设计修改通知便函

三明市海西综合商贸城
工程建设项目二期

J2018-16

附图二

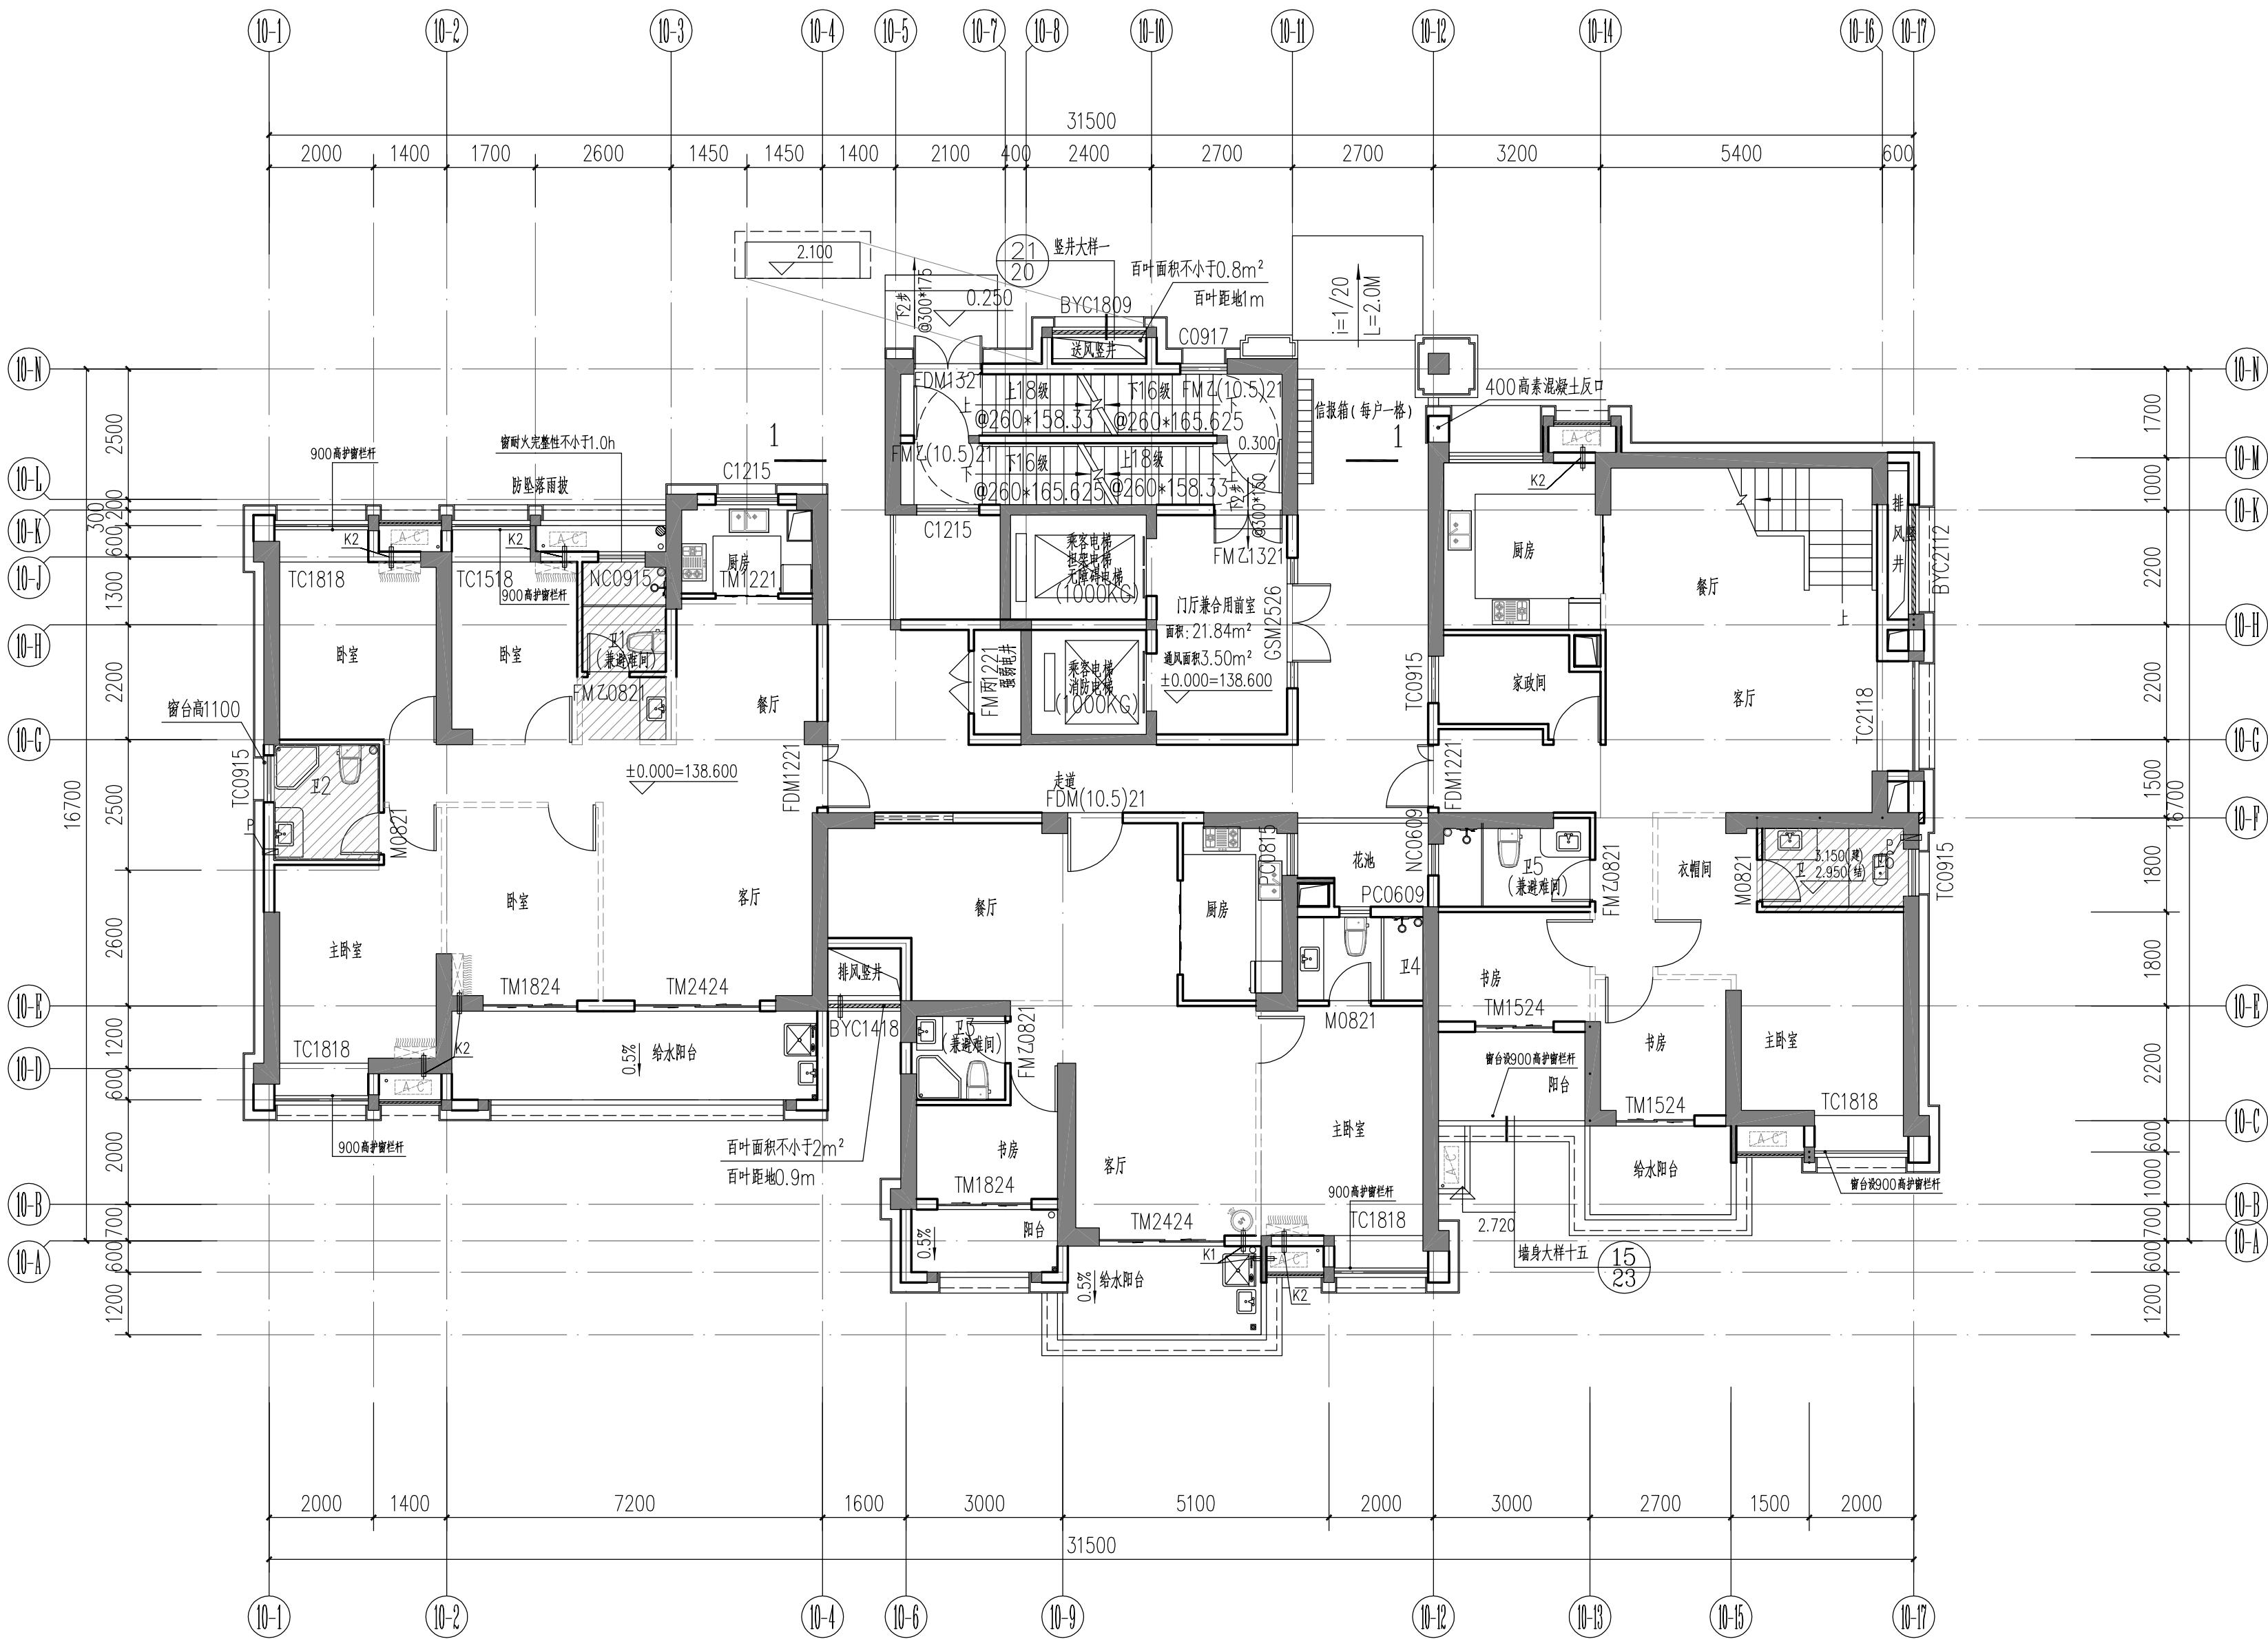
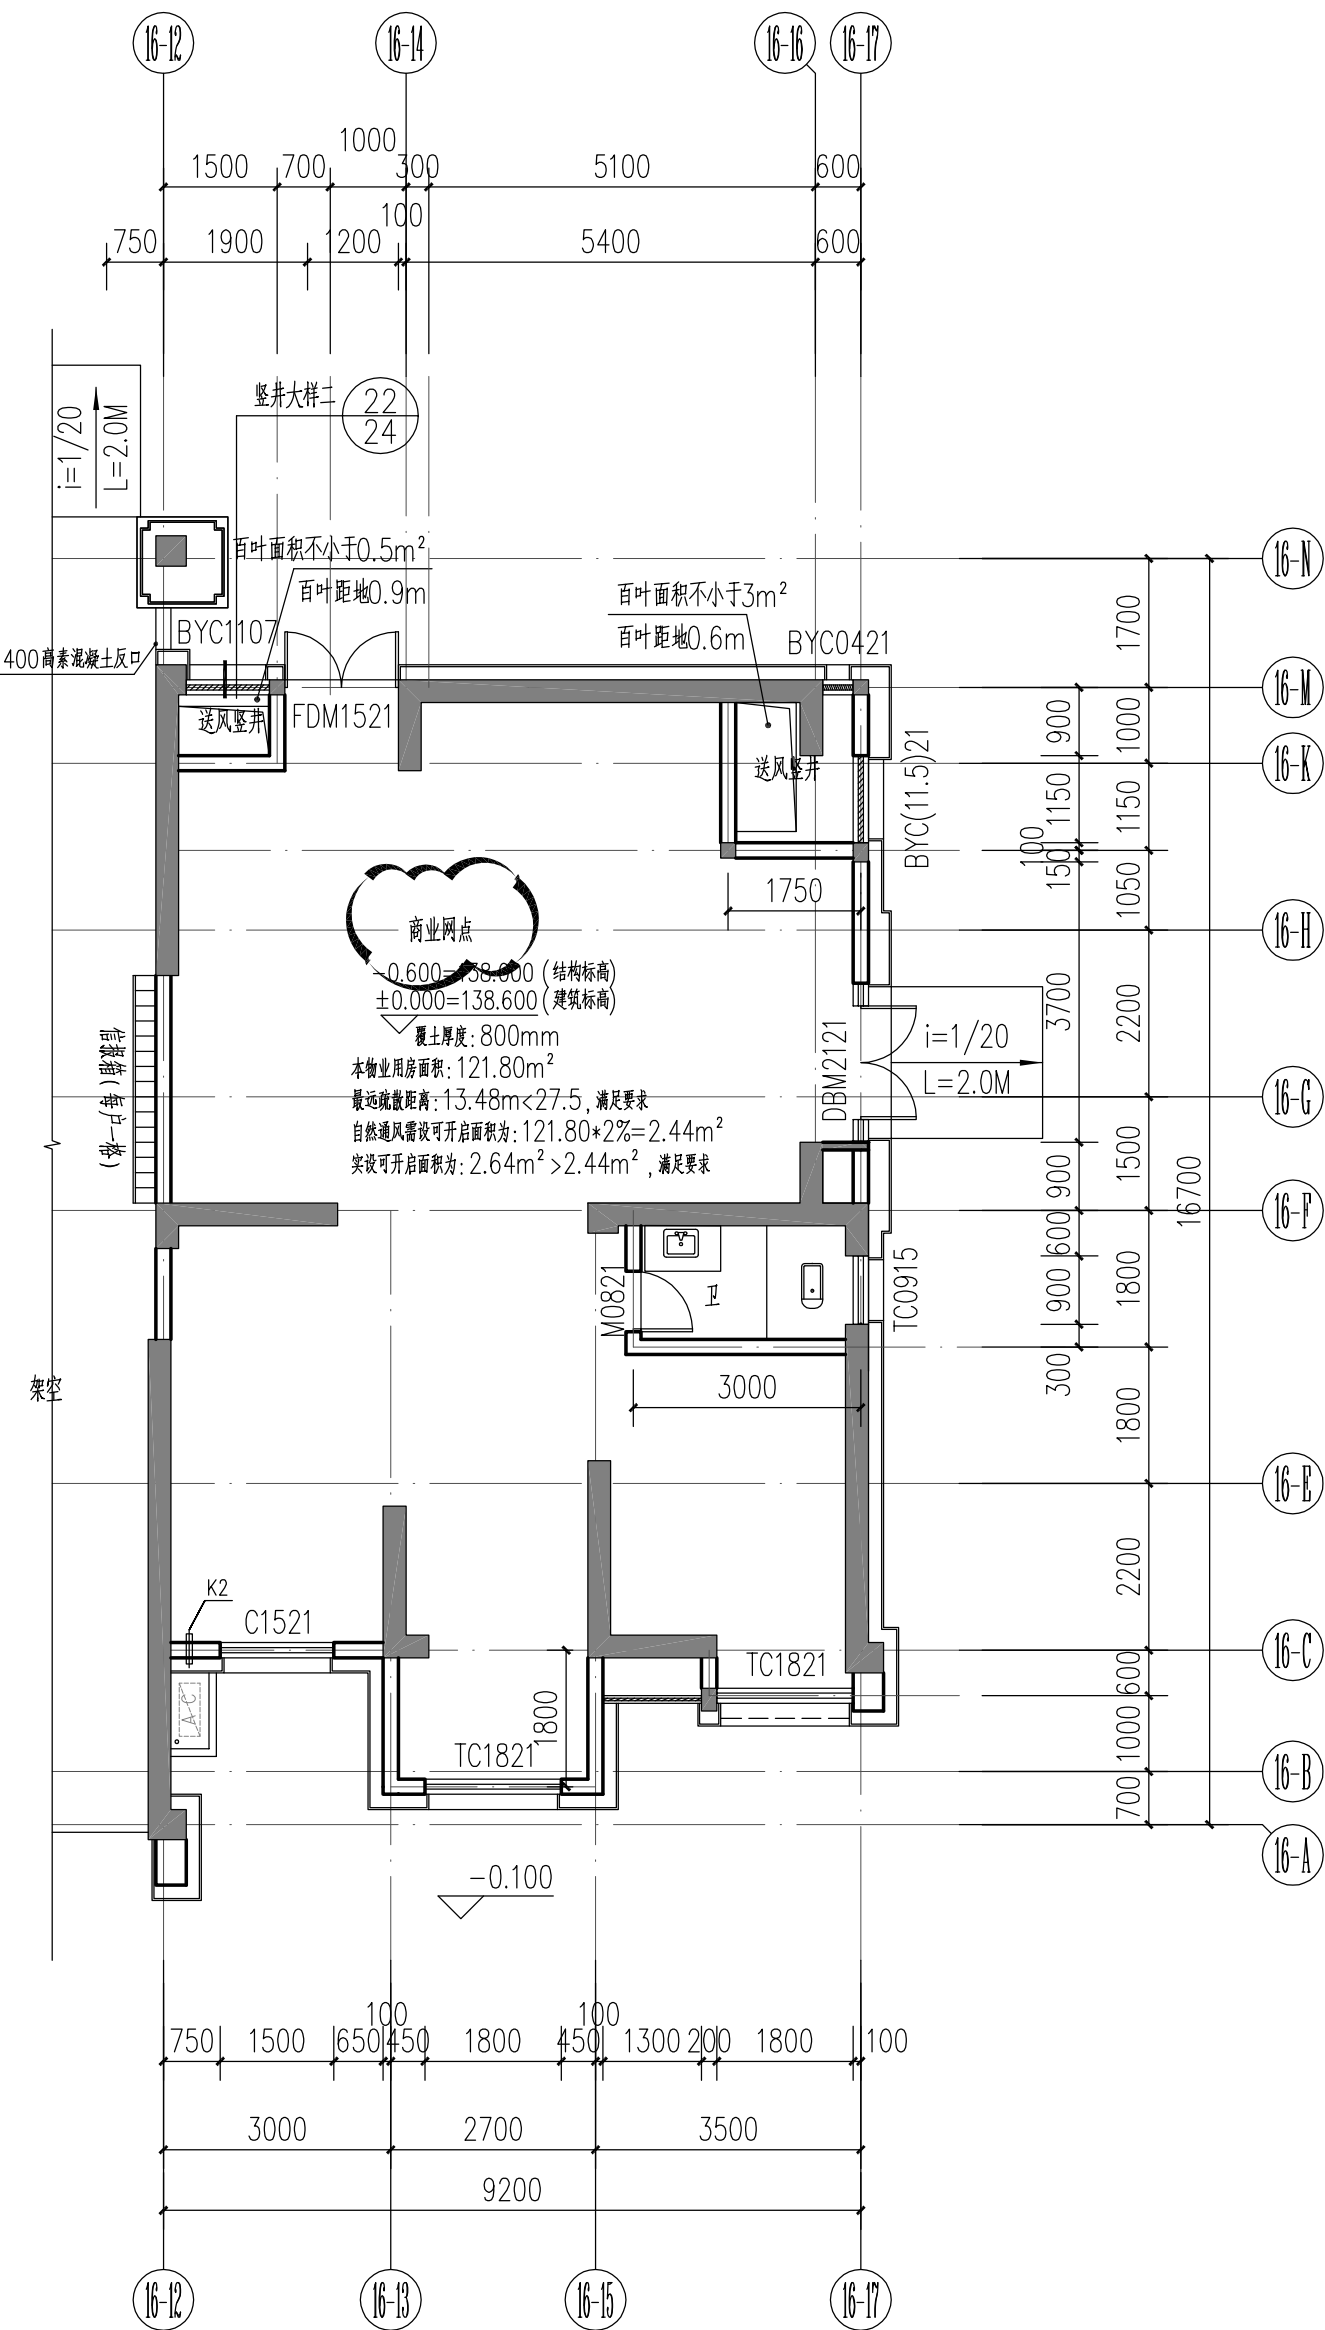
建设单位	三明城市建设投资集团有限公司	主送单位	建设单位
工程名称	三明市海西综合商贸城工程建设项目二期	抄送单位	质检 监理 施工单位
工程编号	J2018-16	发文日期	2021. 03
更改理由	1. 原设计图纸错、漏、碰、缺的更正。 √ 6. 建设单位要求更改。 2. 原设计计算的更正。 7. 施工单位要求更改。 3. 原方案设计的改进或完善。 8. 施工条件变化。 4. 其它工种设计人员要求配合更改。 9. 施工图审查意见。 5. 地质条件与原资料有出入造成的修改。		
	一、 建设单位要求做以下变更： 10#楼一层平面图： 1、取消10-K交10-11~10-12轴上的墙体及门，并在10-11轴交10-G~10-K轴上增设墙体及增设格栅门GSM2526详附图一、二所示。 2、将10-12~10-17交10-A~10-M轴物业管理用房调整为住宅，增设窗及空调板；将10-M轴交10-12~10-14轴上的门FDM1521移动至10-12轴交10-F~10-G轴上的墙体上，并调整为FDM1321；10-12交10-F轴2层不上人屋面调整为采光井；10-13~10-15轴交10-B轴主体调整为给水阳台，并取消窗TC1821，增设栏杆；10-17交10-C轴普通窗调整为飘窗；详附图一、二所示。 10#楼二层平面图： 1、将10-12~10-17轴交10-A~10-M轴物业管理用房调整为住宅；10-17交10-K~10-F轴增设上空部位，10-13~10-15轴交10-B轴主体调整为给水阳台，并取消窗TC1821，增设栏杆；10-12轴交10-M轴上的普通窗调整为飘窗、10-17轴交10-C轴上的普通窗调整为飘窗；详附图三。 16#楼一层平面图： 1、将16-12~16-17轴交16-A~16-M轴上的物业管理用房调整为商业网点，详附图三、四所示。		
福建东南 设计集团有限公司	审 定 曾 杰	项目负责人 黄劲峰	设计 王怀俊
	审 核 黄劲峰	专业负责 黄劲峰	校 对 雷照丽

局部加连通口平面图(变更前)

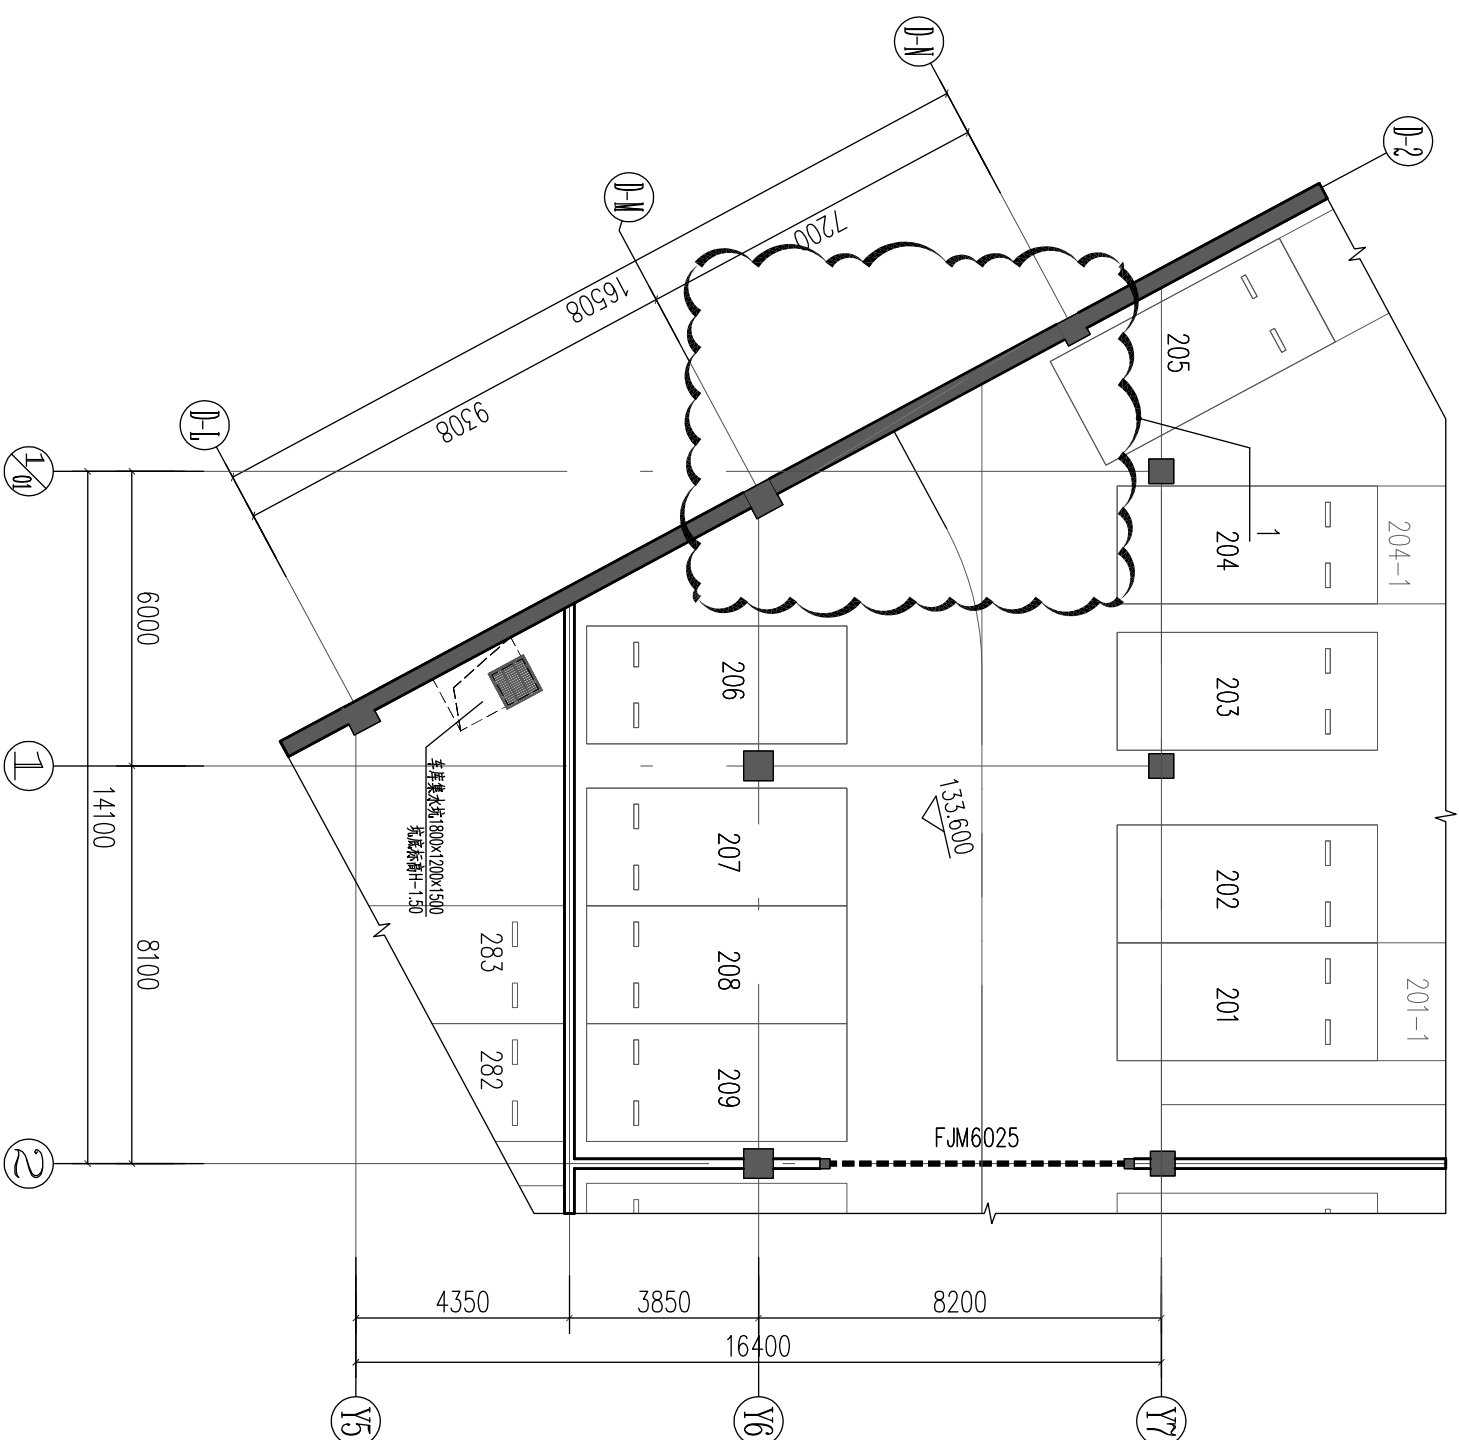
建设单位	三明市城市建设投资集团有限公司			主送单位	建设单位		
工程名称	三明市海西综合商贸城工程建设项目一期(地下室)			抄送单位	质检 监理 施工单位		
工程编号	J2018-16-D1			发文日期	2021.07.27		
更改理由	1. 原设计图纸错、漏、碰、缺的更正。 2. 原设计计算的更正。 3. 原构造设计的改进或完善。 4. 其它工种设计人员要求配合更改。 5. 地质条件与原资料有出入造成的修改。 √ 6. 建设单位要求更改。 7. 施工单位要求更改。 8. 施工条件变化。 9. 施工图审查意见。						
变更内容	1. 根据建设单位要求, 在 $\textcircled{D-M}-\textcircled{D-N} \times \textcircled{D-2}$ 轴增设连通太阳岛三期地下室的汽车通道口, 如附图所示, 取消 $\textcircled{D-M}-\textcircled{D-N} \times \textcircled{D-2}$ 墙体增设FJM5525防火卷帘门。 以下空白 更改说明: 1、本更改处所涉及到其他数据、尺寸在施工时应一并相应调整。 2、本更改应经甲方确认及有关单位审批审查后方可施工。						
福建东南 设计集团有限公司		审 定	陈玉玲	项目负责人	黄劲峰	设 计	陈玉玲
		审 核	黄劲峰	专业负责	黄劲峰		校 对
